ZRB/3/2019

Dotyczy : Przetargu nieograniczonego na : BUDOWE WIZYJNEGO SYSTEMU KONTROLI MIEJSCA MAGAZYNOWANIA I SKŁADOWANIA ODPADÓWNA NA TERENIE PUK SP. Z O. O. W CIECHANOWIE ZRB/3/2019

Przedsiębiorstwo Usług Komunalnych Sp. z o.o. w Ciechanowie ul. Gostkowska 83, działając na podstawie art. 38 ust. 2 z dnia 29 stycznia 2004 r. Prawo Zamówień Publicznych (tj. Dz. U. z 2018 r., poz. 1986 z póź. zm.) przekazuje treści zapytań Wykonawców wraz z wyjaśnieniami udzielonymi przez Zamawiającego:

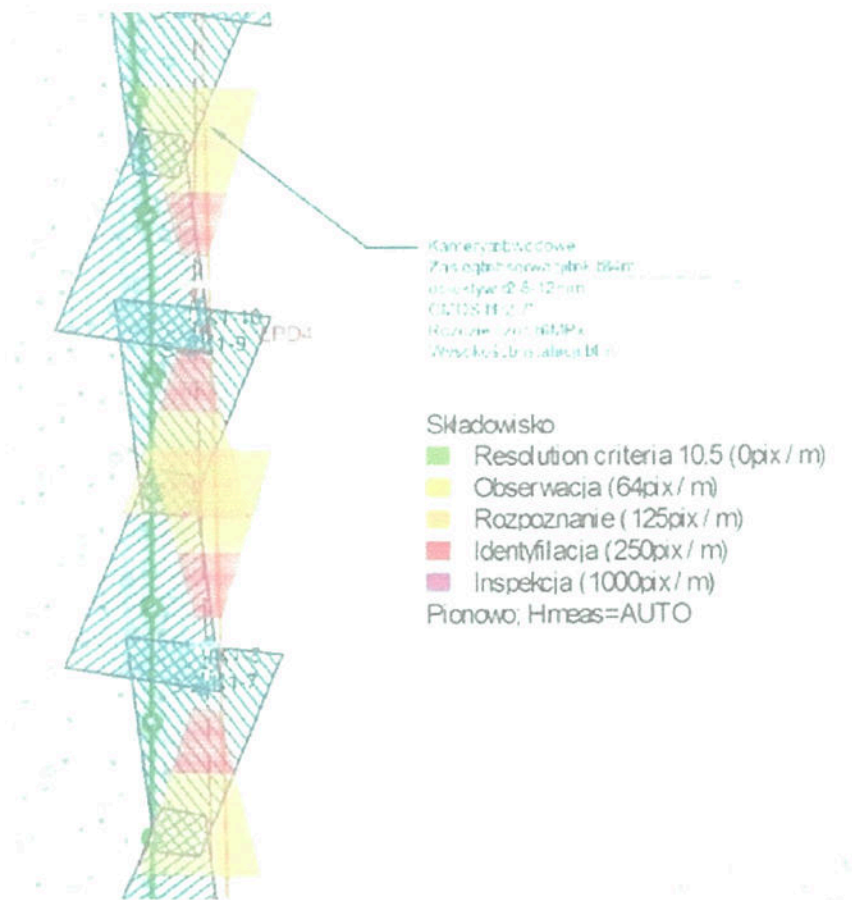
Pytanie 4. Pola obserwacji w załączniku graficznym dla wskazanego typu przetwornika wskazują na użycie obiektywu o ogniskowej 12 mm. Czy Zamawiający dopuszcza użycie kamer stałogniskowych z parametrami wynikającymi z symulacji pracy kamer z użyciem specjalistycznego oprogramowania wspierającego projektowanie systemów VSS? Użycie kamer zmiennoogniskowych jest nieuzasadnione technicznie, a użycie obiektywów o mniejszej ogniskowej powodować będzie pogorszenie parametrów jakościowych obrazu i niedotrzymanie wymagań ustawy co do parametrów obrazu.

W PFU zasugerowano kamery o zmiennej ogniskowej 2,8-12mm. Jednakże to Wykonawca w projekcie dobiera ostatecznie parametry obiektywów zastosowanych kamer.

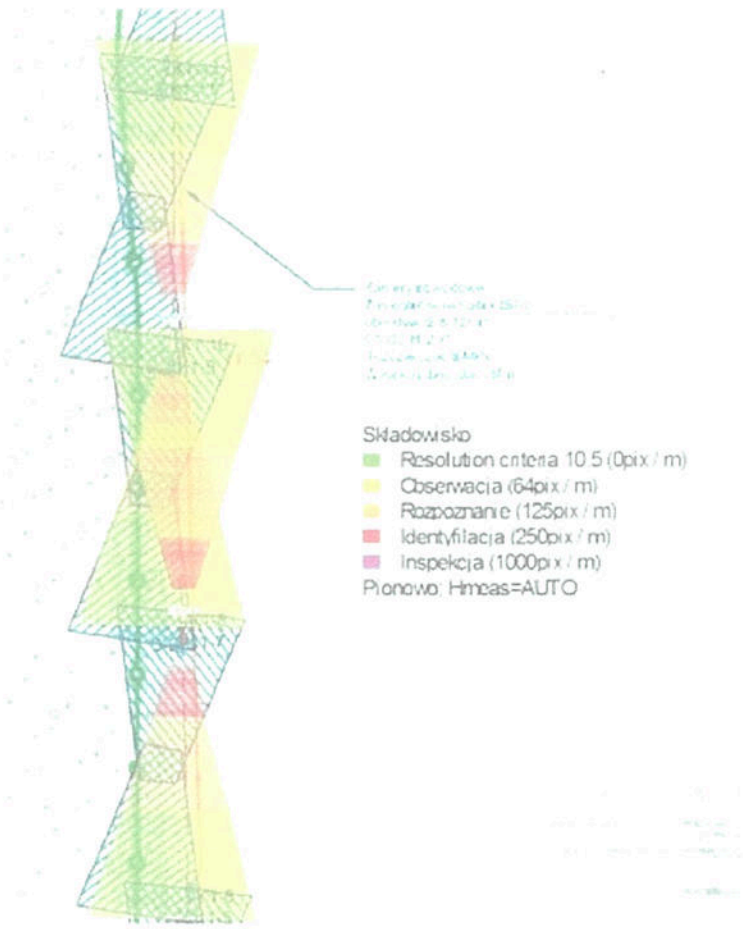
Pytanie 5. Kamery wskazane na załączniku rysunkowym z zasięgiem obserwacji ok. 34 m, parametrami i sposobem montażu nie spełniają wymagań ustawowych identyfikacji w pasie 15 m od linii ogrodzenia. Strefa identyfikacji ma zaledwie 10 m szerokości, przy czym wokół słupka kamerowego występuje martwa strefa o szerokości ok. 15 m.

Problem obserwacji rozwiązuje zwiększenie zasięgu do ok. 65 m, przy czym obszar zainteresowani zawiera jedynie ok. 20% obrazu z jakością identyfikacji. Pozostały obszar spełnia wyłącznie kryteria rozpoznania i obserwacji – co jest niezgodne z literą ustawy. Również zasięgi oświetlaczy IR nie odpowiadają takiemu wymiarowi obszaru zainteresowania (max. 45m). Poza tym obszary zainteresowania pokrywają się w ok. 50% co oznacza nadmiarową liczbę zbędnych kamer (ok. 40 do 50 % kamer zbędnych). ze wszystkimi tego konsekwencjami (ruch w sieci, większa liczba kamer do obserwacji na monitorach, większy rozmiar pamięci, większa moc zasilania podstawowego i rezerwowego, większe koszty konserwacji i eksploatacji, większe ryzyko awarii itp.).

Czy Zamawiający dopuszcza odstępstwo ilościowe, zmianę lokalizacji oraz zmianę parametrów zastosowanych kamer pod warunkiem spełnienia przez cały system monitoringu wymagań ustawowych? Nadmieniamy, że zgodnie z przeprowadzonymi symulacjami na dzień dzisiejszy koncepcja przestrzenna zawarta w PFU nie spełnia wymagań ustawowych.

Załączony do PFU rysunek jest poglądowy. Zamawiający chciał w ten sposób zobrazować Wykonawcy skalę projektu.

Jednocześnie przypominamy, iż PFU nie stanowi dokumentacji projektowej - ta jest przedmiotem zamówienia. To projektant w wykonanej przez siebie dokumentacji projektowej dobiera zarówno ilość jak i parametry urządzeń uwzględniając wymagania prawne i normatywne.
